ISTRUTTORIA DEL SERVIZIO PROGRAMMAZIONE URBANISTICA, SCOLASTICA E TRASPORTI

COMUNE di BOMPORTO.

Piano Urbanistico Attuativo di iniziativa privata denominato “Ambiti POC 2.1 e POC 2.2”.

Ai sensi art. 4 comma 4 LR 24/2017: Osservazioni ai sensi art. 35 LR 20/2000, Parere in merito alla riduzione del rischio sismico ai sensi dell’art. 5 LR 19/08, Parere tecnico in merito alla Valutazione ambientale strategica (VAS) di cui all’art. 12 del D.Lgs. n. 152/2006, art. 5 LR 20/2000 e artt. 18 e 19 LR 24/2017.

planivolumetrico PUA

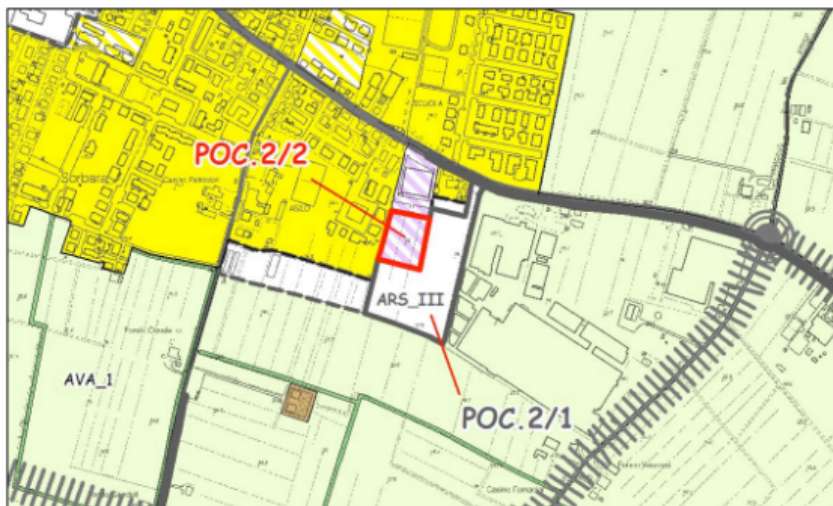
Tutte le strade interne sono affiancate dai percorsi pedonali e servite da un congruo numero di parcheggi. Sarà realizzata una pista ciclabile di comparto, da collegare con quella presente sulla SP, e un'area a verde attrezzato.

Il progetto prevede la realizzazione di un sistema di fognatura con canalizzazioni separate per acque meteoriche e per acque nere. La rete delle acque reflue domestiche avrà recapito nella fognatura pubblica di Via Falcone e Borsellino, mentre la rete delle acque meteoriche afferirà in regime di invarianza idraulica nel fosso stradale della strada provinciale Carpi Ravarino e, quindi nel Cavo Fiumicello in gestione al Consorzio di Burana. Parte del fosso tombato dovrà essere adeguato ai nuovi volumi, così come indicato dal Gestore AIMAG. Il volume di laminazione sarà assicurato mediante il sovradimensionamento delle condotte; il progetto non prevede particolari accorgimenti o dispositivi di regimazione delle acque in quanto il sistema agisce con funzionamento "automatico" di riempimento e svuotamento. Si prevede l'installazione di una valvola di non ritorno a clapet, nella sezione di chiusura della rete stradale in progetto, per limitare il rigurgito di acque e separare il funzionamento idraulico dal reticolo idrografico superficiale.
